INFORME VALORACIÓN SUBJETIVA – EXPTE. 0011672/2024 – LOTE 1

Asunto: INFORME TÉCNICO VALORACIÓN SUBJETIVA DE OFERTAS RECIBIDAS PARA UN CONTRATO DE SERVICIOS DE ASISTENCIA TÉCNICA PARA EL CONTROL E INSPECCIÓN DE LA EXPLOTACIÓN DE INSTALACIONES DE PRODUCCIÓN FOTOVOLTAICA EN VARIOS ESTACIONAMIENTOS DE LA CIUDAD DE ZARAGOZA". LOTE 1

PRESCRIPCIÓN 2 - APLICA ÚNICAMENTE A LOTE 1 - CDM SIGLO XXI

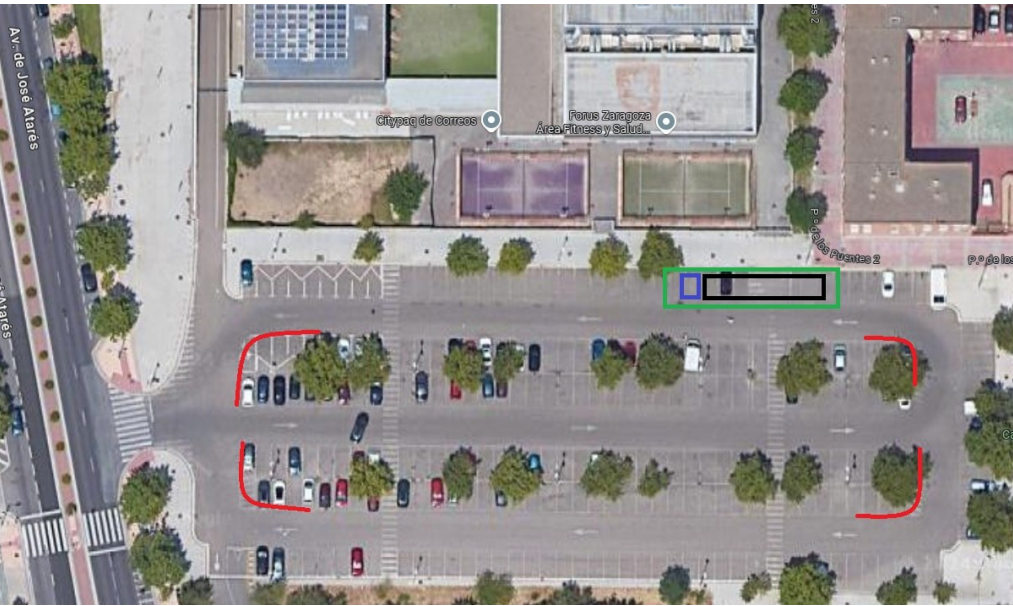
Asegurar espacio disponible para maniobra de carga y descarga de camiones articulados en aparcamiento camiones #2 (situada en al fondo del parking)

En la superficie 2.1 del parking del lote 1 se tiene que asegurar espacio disponible con una altura libre mínima de 4,50 metros y libre de obstaculos verticales como columnas y pilares (indicada en verde en el croquis). Habrá que considerar los radios de giro requeridos para realizar, sin excesiva dificultad ni problemas, maniobras de aparcamiento en paralelo a la acera para carga y descarga con camión articulado tipo trailer T3+S3. Para ello la empresa adjudicataria deberá hacer un estudio y diseñar y ejecutar el acceso descrito en aparcamiento camiones #2 correctamente.

Importante considerar lo anteriormente indicado en cuanto a la altura libre mínima de 4,50 metros, posibles obstaculos y los radios de giro requeridos en los recorridos hasta llegar al aparcamiento de camiones #2 desde la Av. José Atarés y la salida desde la entrada de camiones #2 hasta Av. José Atarés.

En los tramos curvos el carril de circulación rodada tendrá un radio interior mínimo y una anchura mínima para posibilitar el giro de trailers del tipo T3+S3. Teniendo en cuenta Ordenanza Municipal de Protección contra Incendios de Zaragoza.

PRESCRIPCIÓN 3 - APLICA A TODOS LOS LOTES

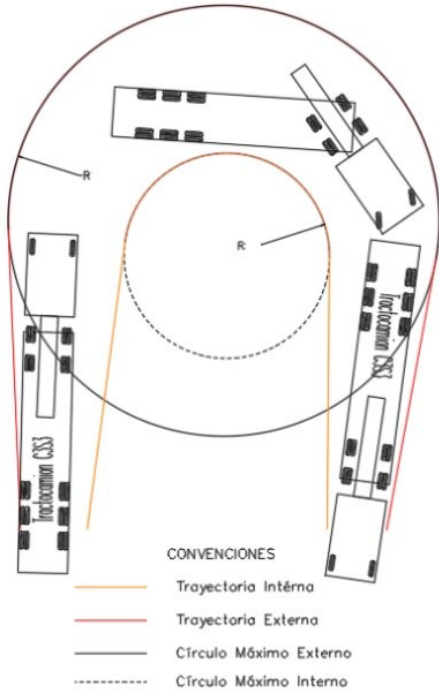
Importante considerar que todos los viales deberán tener una altura libre mínima de 4,50 metros, que su trazado evite posibles obstáculos al circular y maniobrar por ellos y prestando atención a los radios de giro requeridos/apropiados para los tipos de vehículos que vayan a circular por los aparcamientos.
